新竹縣政府工程查核代表照片表

工程名稱：112 年度北埔鄉鄉內道路改善工程(開口契約)

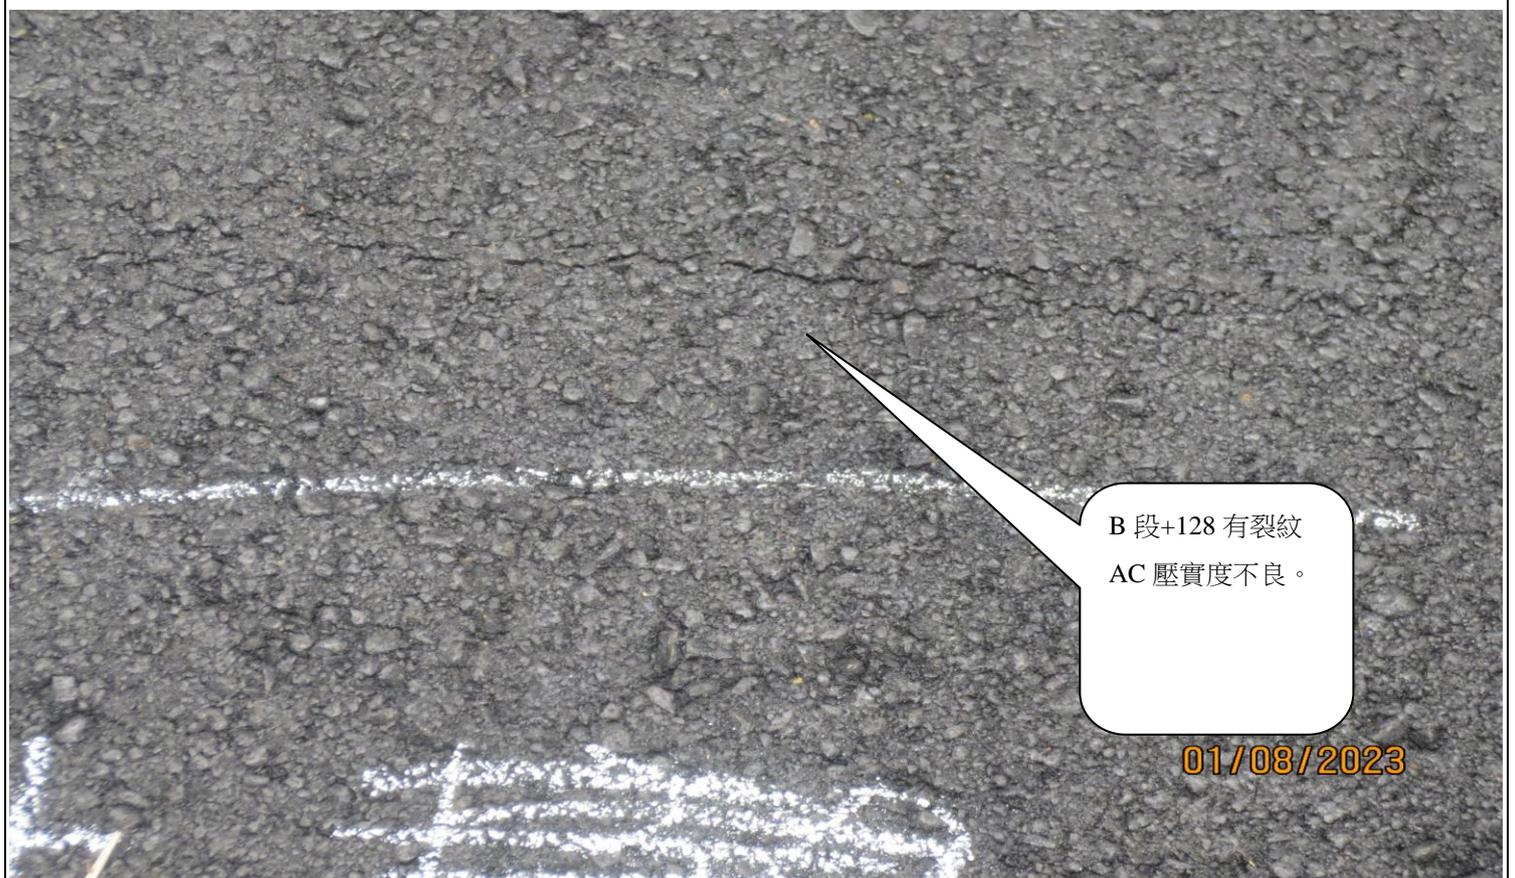
B 段 0k+050 右邊附近有孔洞。

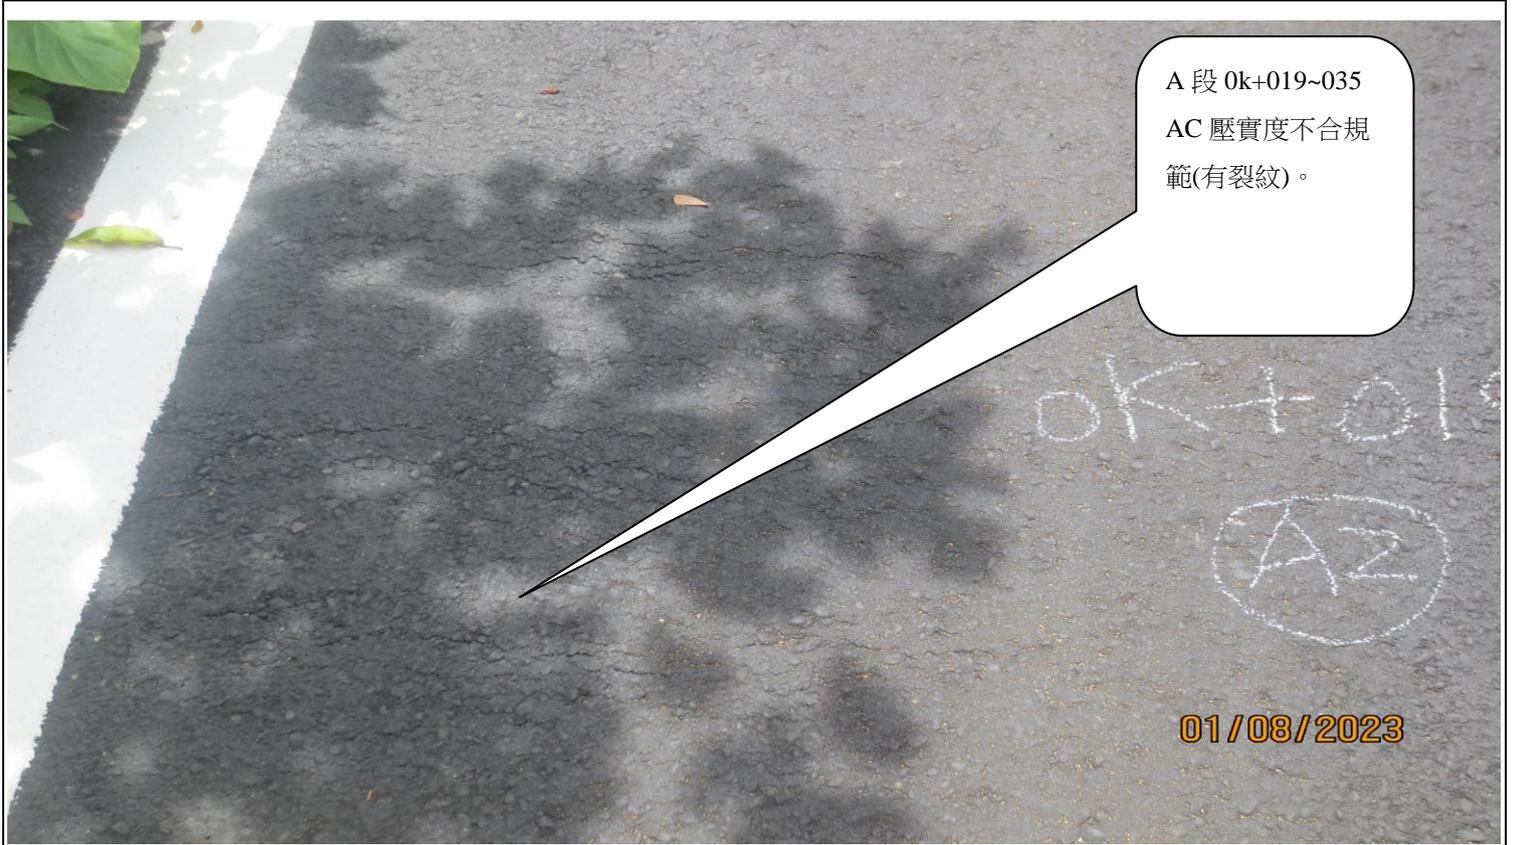
B 段+253 右側有裂紋 AC 壓實度不良
